地下水ドレン移送配管電動弁他設置に伴う実施計画の 変更認可申請の補足説明資料

2020年5月20日

東京電力ホールディングス株式会社

➤ 「福島第一原子力発電所特定原子力施設に係る実施計画」について、サブドレン他水処理施設に関する変更認可申請を以下の通りに実施する。

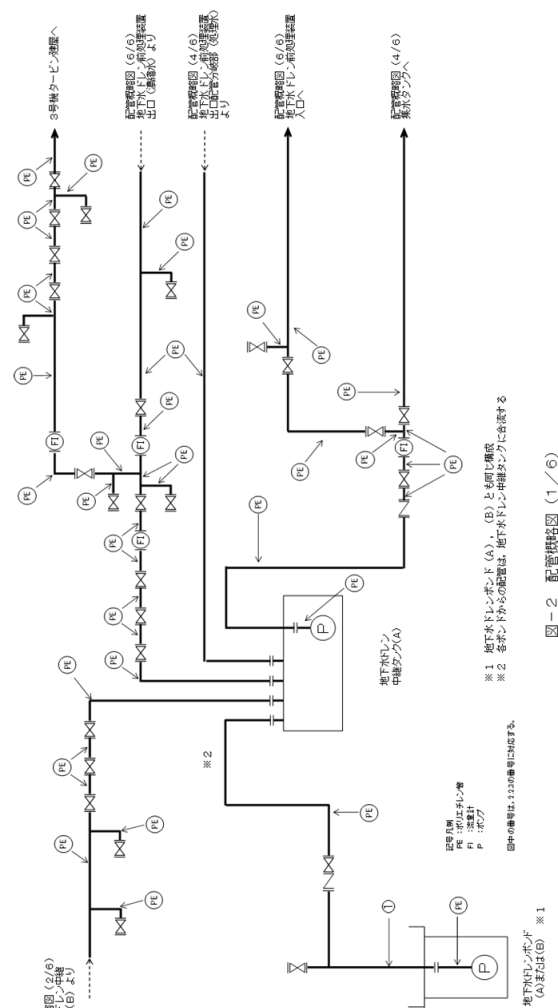
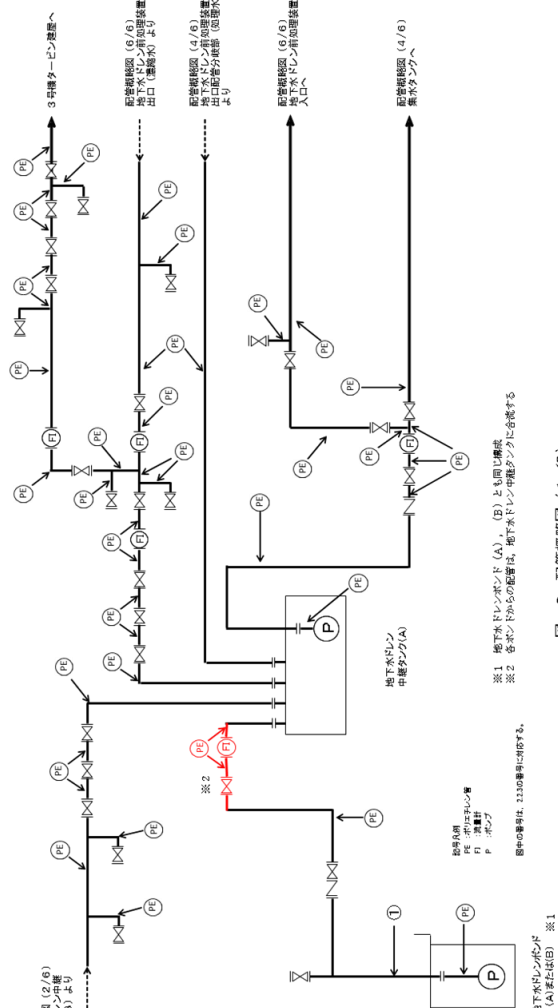
6. 実施計画変更箇所(1/4)

変更前	変更後	変更理由
<p style="text-align: center;">添付資料-7</p>  <p style="text-align: center;">図-2 配管継点図 (1/6)</p>	<p style="text-align: center;">添付資料-7</p>  <p style="text-align: center;">図-2 配管継点図 (1/6)</p>	<p style="text-align: center;">変更理由</p> <p style="text-align: center;">地下水ドレン移送配管への電動弁および流量計設置に伴う変更</p>

変更前	変更後	変更理由
 <p style="text-align: center;">図-2 配管概略図 (3/6)</p> <p>図中の番号は、213の番号に対応する。</p> <p>記号凡例 PE : 排水タンク PE : 配管機器 P : ポンプ</p>	 <p style="text-align: center;">図-2 配管概略図 (3/6)</p> <p>図中の番号は、213の番号に対応する。</p> <p>記号凡例 PE : 排水タンク PE : 配管機器 P : ポンプ</p>	<p>地下水ドレン移送配管への電動弁および流量計設置に伴う変更</p>

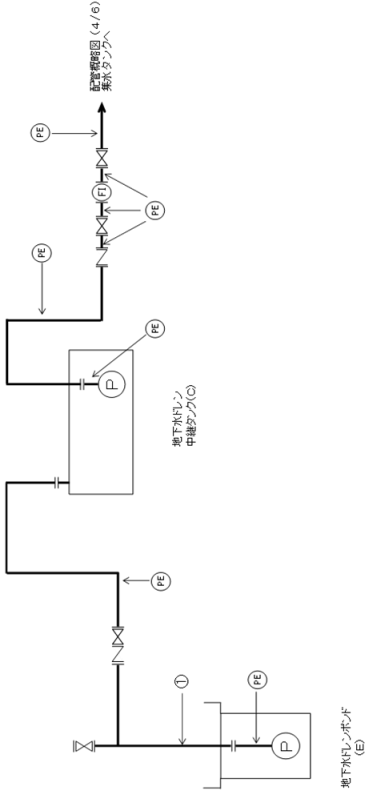
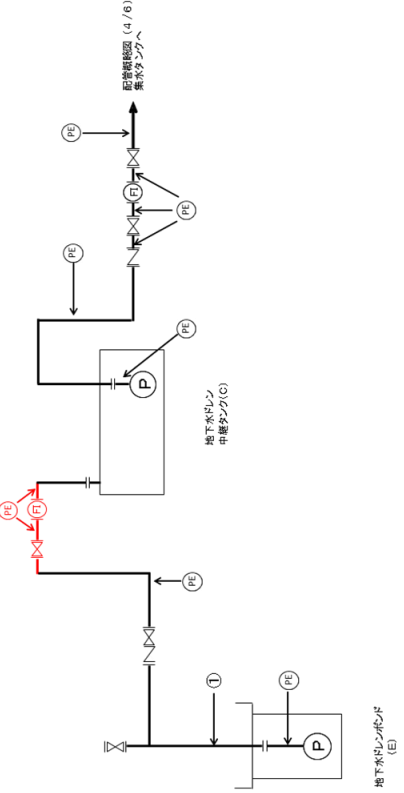
6. 実施計画変更箇所(3/4)
